钢构设备平台采购项目招标文件补疑 2

项目编号：2025BFFAZ02252

第一部分 投标人疑问回复内容

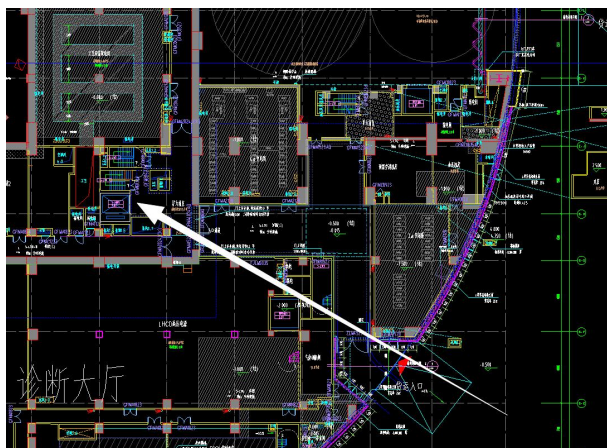
2. E-13~E-14 轴电梯井部位分别有 1 台 1.6t 施工电梯（北侧）和 1 台 1.8t 施工电梯（南侧），请明确加建钢结构施工时，仍使用此施工电梯，还是已经安装 5t 升降平台？

回复：预计 12 月升降平台全部安装完成，但考虑现场目前土建施工仍未结束，使用施工电梯或者升降平台进行垂直运输的情况都有可能发生，请投标人自行综合考虑（包括费用），建设单位给予必要协调支持。

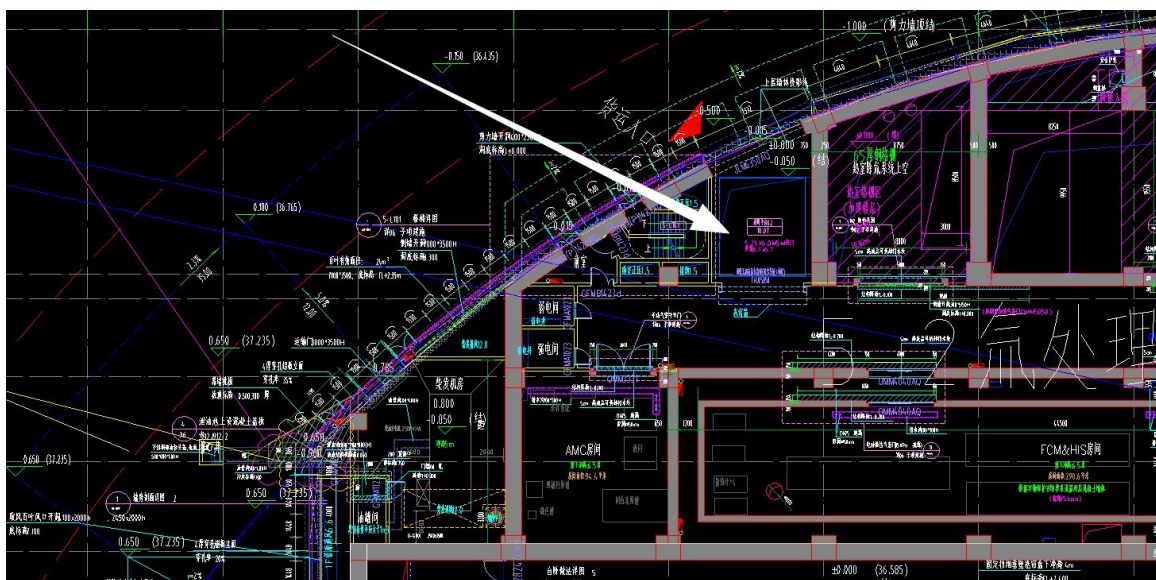
3. 水冷设备间夹层加建平台(标高 28.45 米)四周均为混凝土剪力墙，仅 E-6~E-7 轴交 E-T~E-U 轴 10t 升降平台可直达，无其他通道可进入，但该升降平台还未施工，请明确该升降平台是否可在加建钢结构施工前安装完成，并作为钢结构垂直运输设备使用？

回复：该升降平台现场正在施工，预计 12 月完成安装，升降平台西侧还有楼梯可进行垂直运输，投标人需现场仔细踏勘运输动线，

综合考虑各种情况，尤其是已施工完的建筑洞口是否影响钢构材料运输。

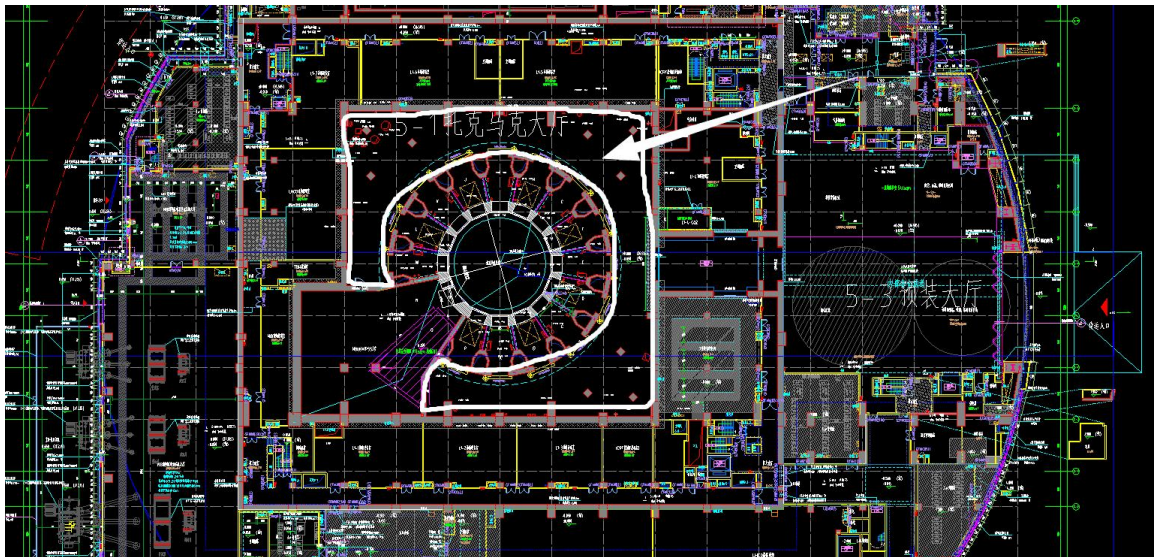
6. 请明确不锈钢材的技术参数要求，包括（1）执行标准，（2）交货状态，（3）楼板下部的方管类型（焊接/热轧），（4）表面粗糙度要求等。

回复：（1）执行标准及交货状态详见 2025 年 10 月 31 日发布的补疑文件附件 2，并满足 CECS 410:2015 第 3.1.4 条要求，如下图所示；（2）交货状态采用固溶酸洗，原则上钢板采用热轧，固溶后的不锈钢材料设计强度需满足 CECS 410:2015 第 3.3.1 条要求；（3）楼板下方的方管类型焊接/热轧均可，优先采用热轧；（4）表面粗糙度要求： $Ra \leq 3.2 \mu m$ ，满足耐腐蚀和美观要求。详见下图

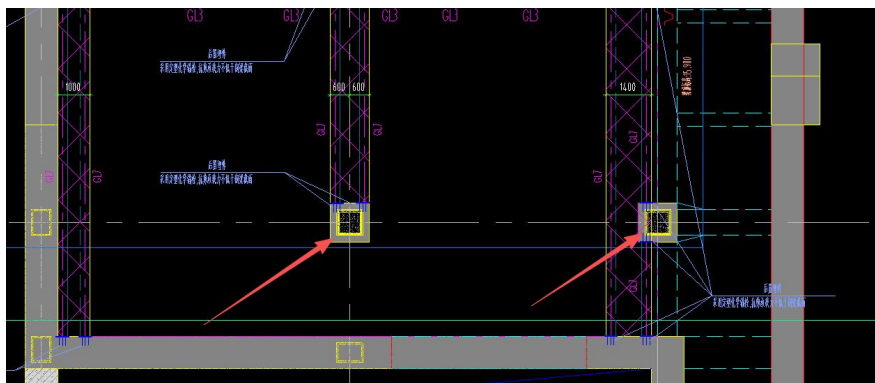
10. 请问本次投标报价碳钢是否需要刷环氧封闭漆 60um？

回复：需要。
